改善箇所説明図

後軸差動装置
(アクティブヨーコントロールシステム付)

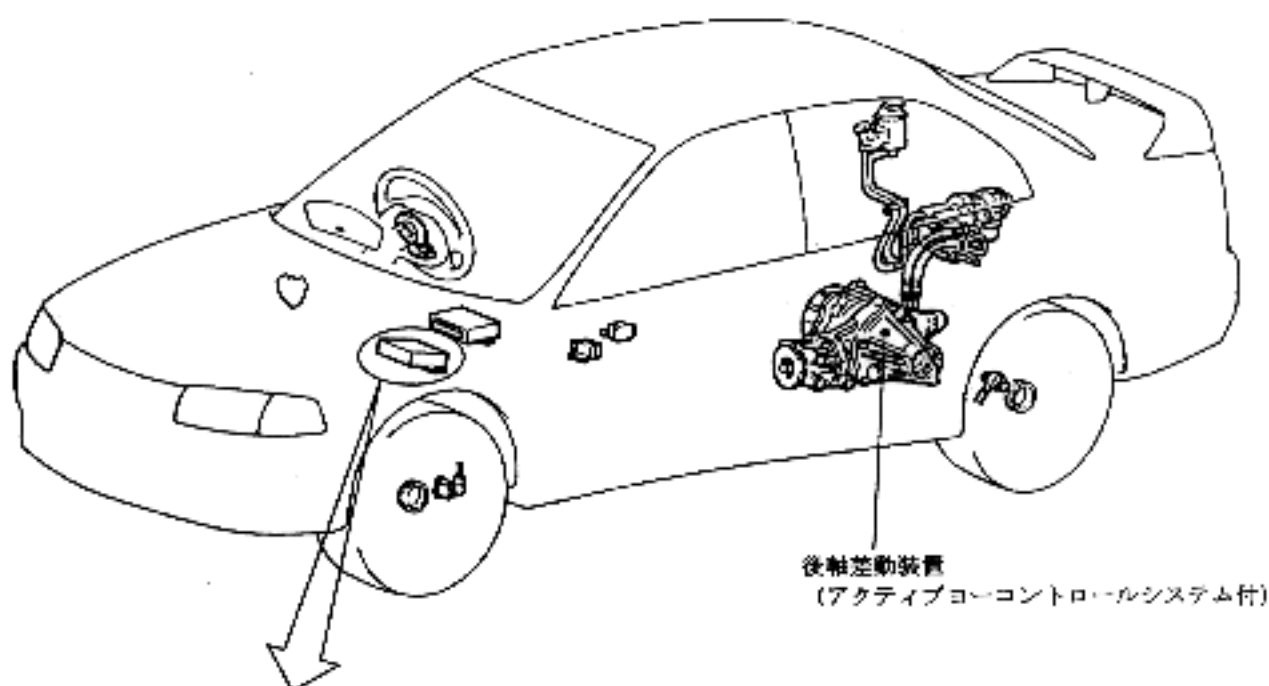
基準不適合発生箇所

後軸差動装置において、後輪左右の駆動力制御機構（アクティブヨーコントロールシステム）を制御するコンピュータープログラムの一部に不適切なものがあるため、原動機の始動タイミングによって駆動力移動機構のクラッチが連続して作動する状態となる場合があり、そのままの状態で使用を続けると、最悪の場合、後軸差動装置が破損するおそれがある。

全車両、当該コンピューターを対策品に交換する。

識別：エンジンルームの銘板の右側に白または黄色のペイントを塗布する。
